改善箇所説明図

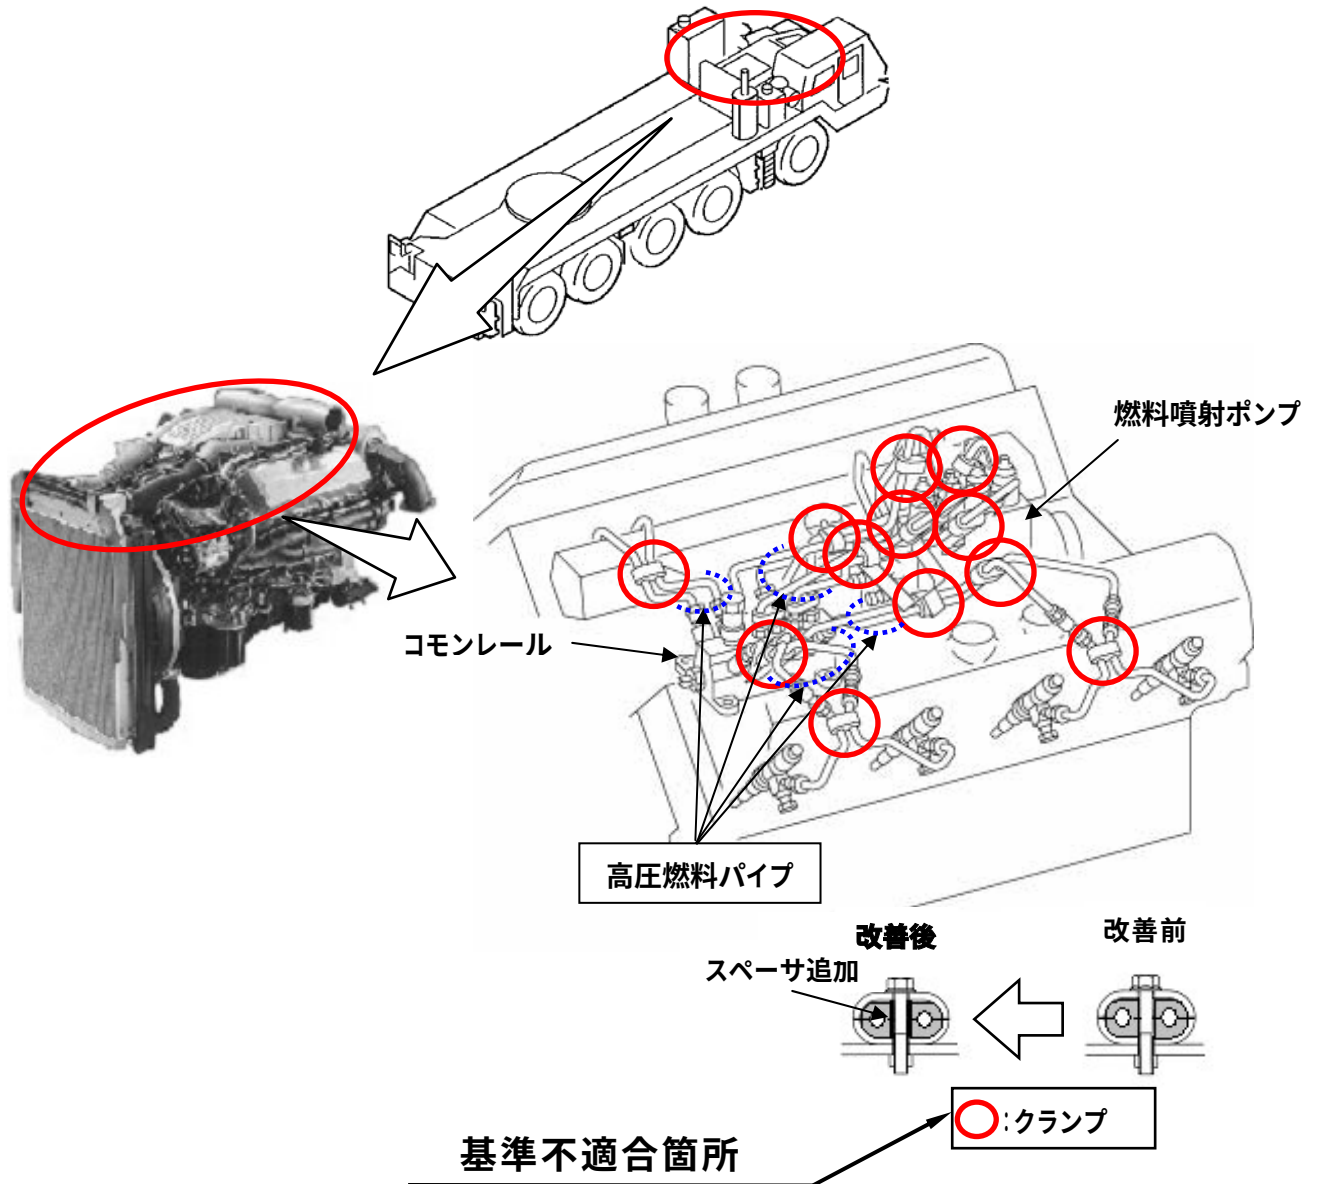
燃料噴射装置の高圧燃料パイプを締付けるクランプの構造が不適切なため、エンジン振動によりクランプボルトが緩み、当該クランプが脱落することがある。
そのため、そのままの状態で使用を続けると、高圧燃料パイプに亀裂が生じ、燃料が漏れ、最悪の場合、エンジン停止、再始動不能に至るおそれがある。

全車両、当該クランプを対策品と交換する。併せて高圧燃料パイプを交換する。
